# **RN57 - ACHÈVEMENT DU CONTOURNEMENT DE BESANÇON**

MISE À 2 × 2 VOIES  
ENTRE LES « BOULEVARDS » ET BEURE

**BILAN DE LA CONCERTATION**  
**Avril 2018**

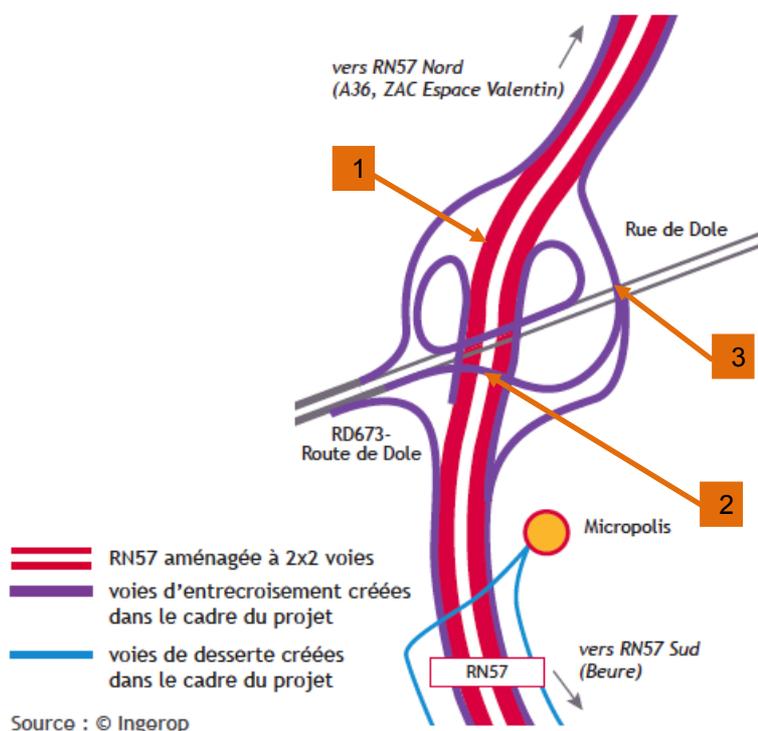
- un contributeur demande pourquoi le mouvement rue de Dole Est vers RN57 Nord est supprimé dans le projet (« *Cette bretelle serait pourtant simple à maintenir* » estime-t-il) et quel serait l'itinéraire de remplacement. D'autres s'inquiètent que cette suppression conduise à des reports de trafics, notamment de poids lourds, sur les voies adjacentes inadaptées et en particulier sur la rue de l'Oratoire ;
- des habitants demandent comment s'organisera « *le croisement entre la rue de Dole et la voie qui permet de rejoindre la RN57 Nord depuis Châteaufarine* » ;
- d'autres s'interrogent sur la largeur de l'échangeur de Saint-Ferjeux et sa capacité, ainsi que celle du pont sous la rue de Dole, à accueillir le nombre de voies nécessaires avec le projet.

- **La suppression du mouvement rue de Dole Est → RN57 Nord au niveau de l'échangeur de Saint-Ferjeux** : la nouvelle configuration de l'échangeur de Saint-Ferjeux prévue dans le dossier présenté à la concertation publique propose de déniveler la bretelle Route de Dole Ouest → RN57 Nord : cette bretelle - depuis la route de Dole ouest -, va donc d'abord franchir la RN57 (par le dessus), puis la route de Dole (par le dessous), pour enfin regagner la RN57 vers le Nord.

Cela signifie qu'en lieu et place de la bretelle actuelle venant de la route de Dole Est vers la RN57 Nord, se trouvera la nouvelle bretelle créée, à un niveau plus bas (puisqu'elle vient de passer sous la route de Dole). Du fait du manque d'emprises disponibles à cet endroit, il n'est donc pas possible de maintenir la bretelle rue de Dole Est → RN57 Nord. Cependant, les comptages réalisés lors de la campagne de juin 2016 montrent que les trafics sur cette bretelle sont très faibles (61 véhicules par heure en heure de pointe du matin dont 3 poids lourds, et 78 véhicules par heure en heure de pointe du soir dont 2 poids lourds).

Plusieurs trajets alternatifs sont possibles, par exemple par la rue de l'Oratoire puis la rue de l'Amitié. En imaginant que le trafic de la bretelle supprimée passe entièrement par la rue de l'Oratoire, cela occasionnerait dans la rue de l'Oratoire une augmentation de 6 % du trafic en heure de pointe du matin, et 7 % en heure de pointe du soir, qui sera largement compensée par la baisse de trafic occasionnée par le report des usagers qui passent actuellement par ces rues pour éviter les bouchons sur la RN57.

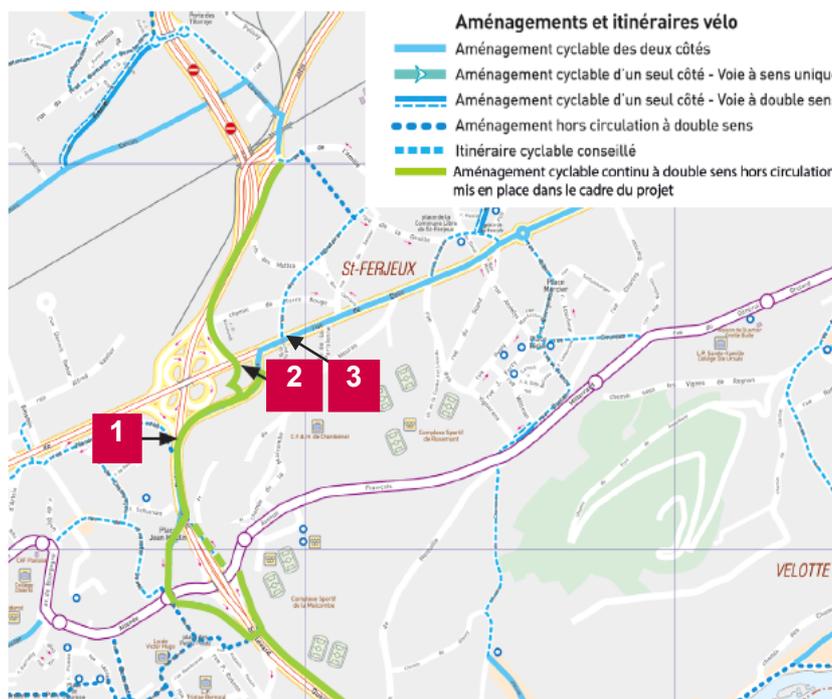
Une autre questionne sur les possibilités de stationnement si les « délaissés » le long de la RN57, largement utilisés lors de la Foire comtoise notamment, ne sont plus accessibles aux automobilistes.

- Capacités de stationnement du site de Micropolis** : les pratiques actuelles de stationnement au bord de la RN57 et sur les délaissés sont d'ores et déjà interdites et dangereuses. La problématique de la capacité de stationnement doit être examinée par la direction du site. Un travail d'optimisation pourra être effectué en coordination avec le projet d'aménagement de la RN57 pour solutionner ce problème déjà existant.
